PLAN LOCAL D'URBANISME INTERCOMMUNAL

COMMUNES DE BISCHWILLER, KALTENHOUSE, OBERHOFFEN
SUR MODER, ROHRWILLER, SCHIRRHEIN ET SCHIRRHOFFEN

MODIFICATION N° 3

Notice de Présentation

23.2. Pièces du PLU modifiées

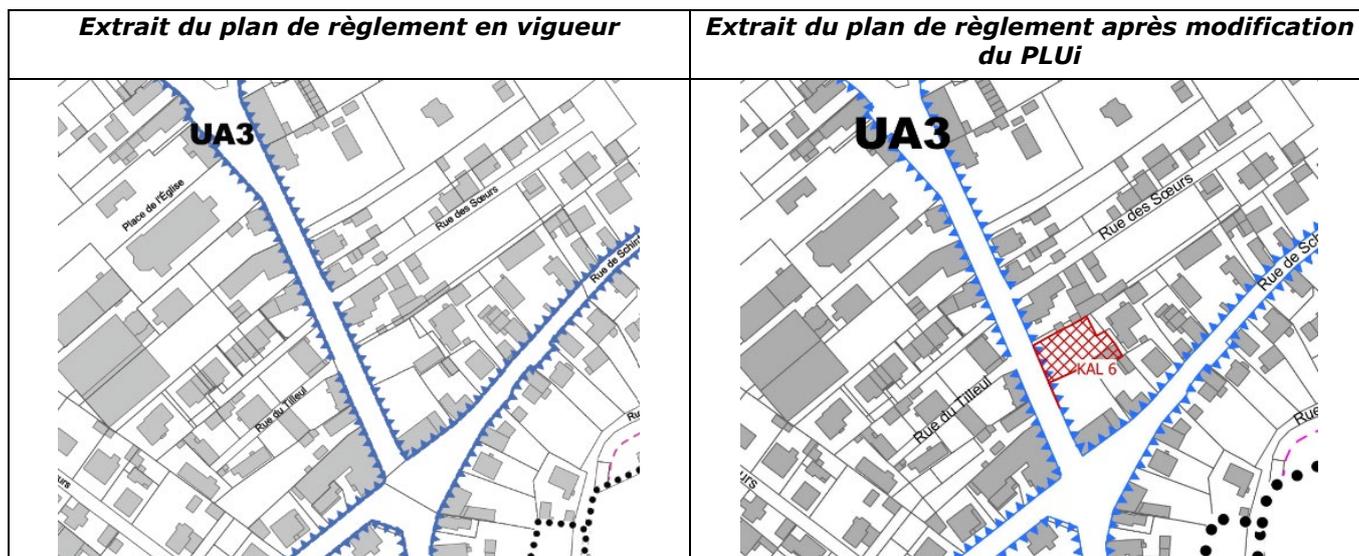
Ce parking sert de stationnement pour les clients du restaurant La Crémaillère situé à quelques mètres de là, à l'angle de l'intersection la plus proche. Mais ce parking sert également, grâce à un accord tacite avec le propriétaire-restaurateur, de stationnement pour les écoles toutes proches, de façon complémentaire avec les clients du restaurant. Le restaurant La Crémaillère est actuellement en vente, et rien ne garantit qu'à l'avenir le fonctionnement de ce parking sera maintenu tel qu'aujourd'hui. Dans ce contexte incertain, la commune souhaite afficher une future acquisition de cette parcelle, qui permettra ainsi la création d'un parking public sécurisé pour les entrées et sorties des écoles, et qui servira par la même occasion à la clientèle du restaurant.

- Le plan de règlement (planche 1 au 1/2000^e et planche 10 au 1/5000^e)
- La liste des emplacements réservés
